TITLE: Sensor_Interface

Document Number: 800-901000

REV: C2

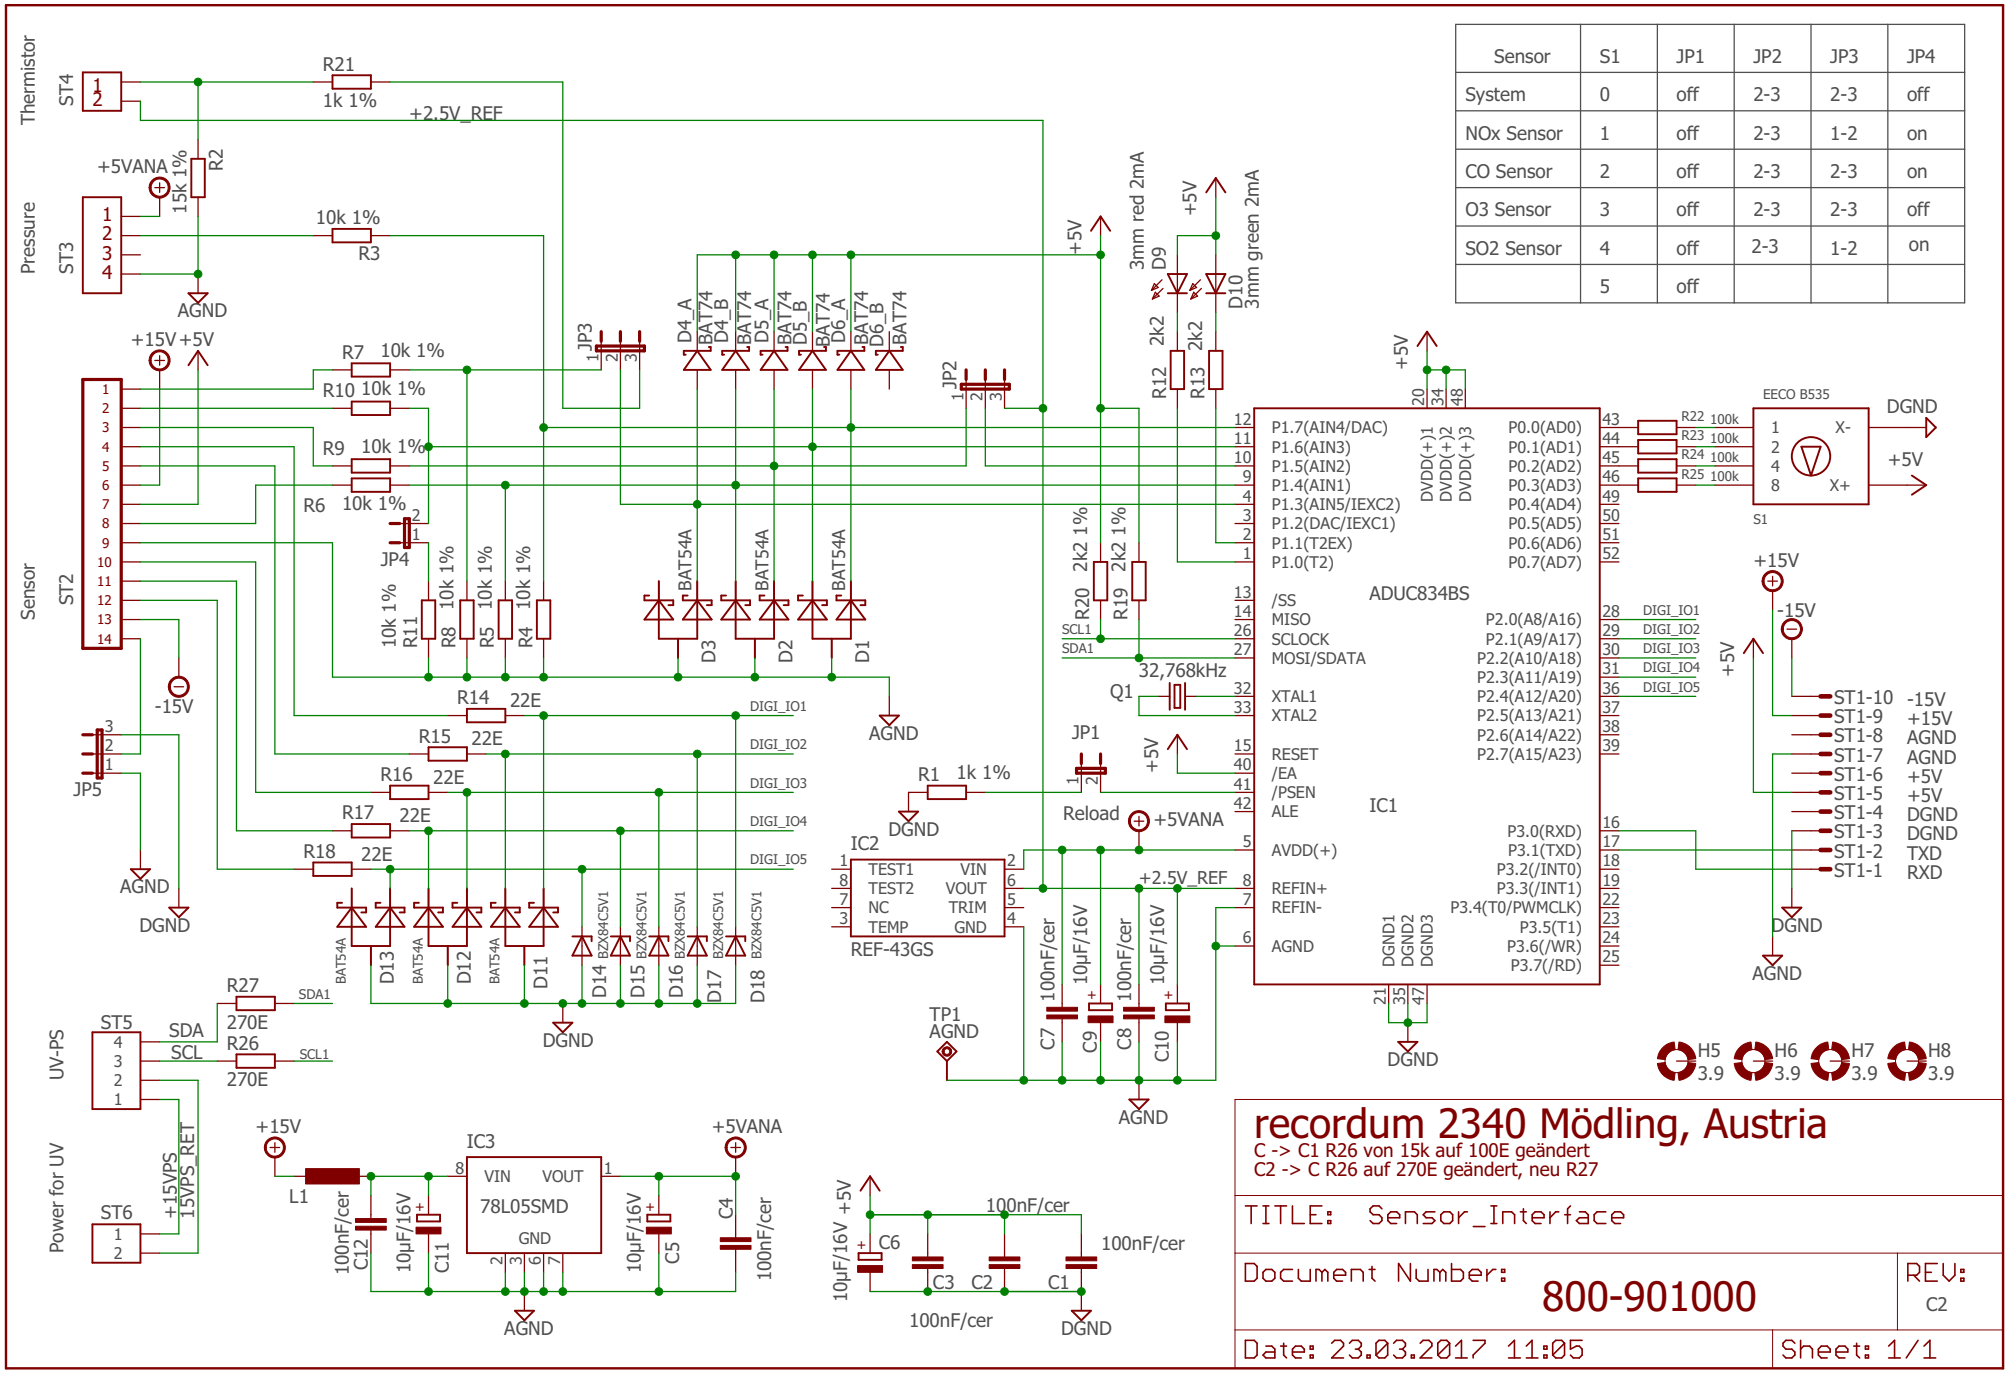
C -> C1 R26 von 15k auf 100E geändert
C2 -> C R26 auf 270E geändert, neu R27
